（一般社団法人）日本ツーバイフォー建築協会

2024.12.17

訂正および改訂　一覧

製本印刷に乱れと訂正がありましたことを深くお詫び申し上げます。
また、ご意見・ご要望により改訂した箇所を含め、下記の通りといたします。

17. ＜訂正箇所＞　3 章-50　　垂れ壁・腰壁としてみなせる例とみなせない例　表上段

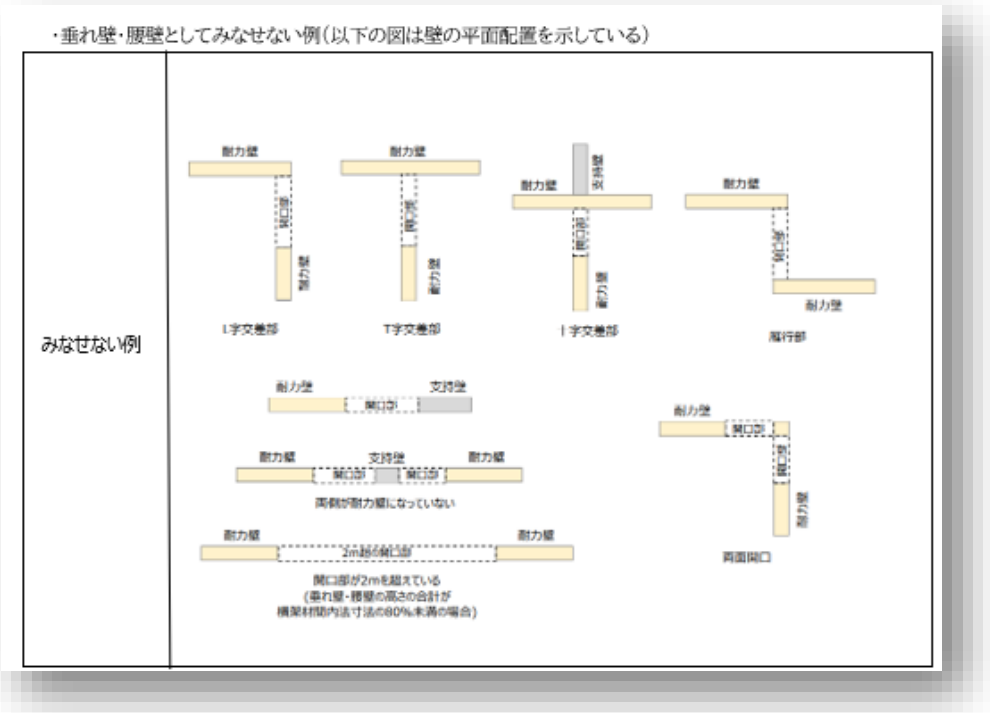
（誤）みなせる例

（正）みなせない例（みなせる例を削除）

22. ＜訂正箇所＞3 章-66　右下断面図

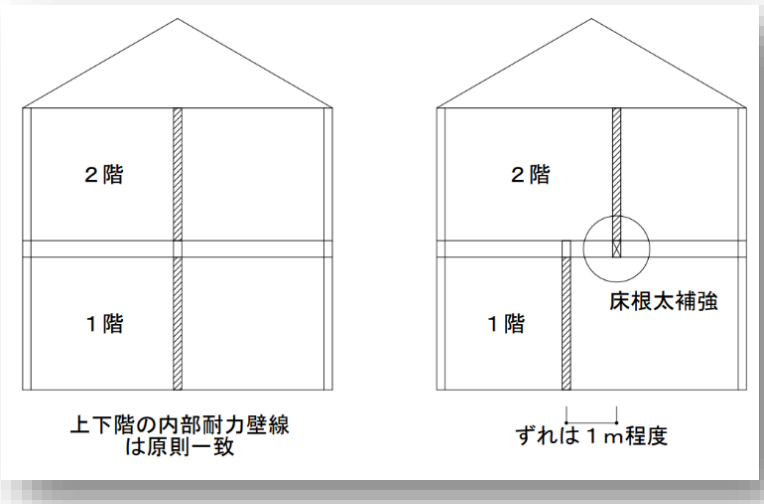
（誤）図のラインが消えている。

（正）
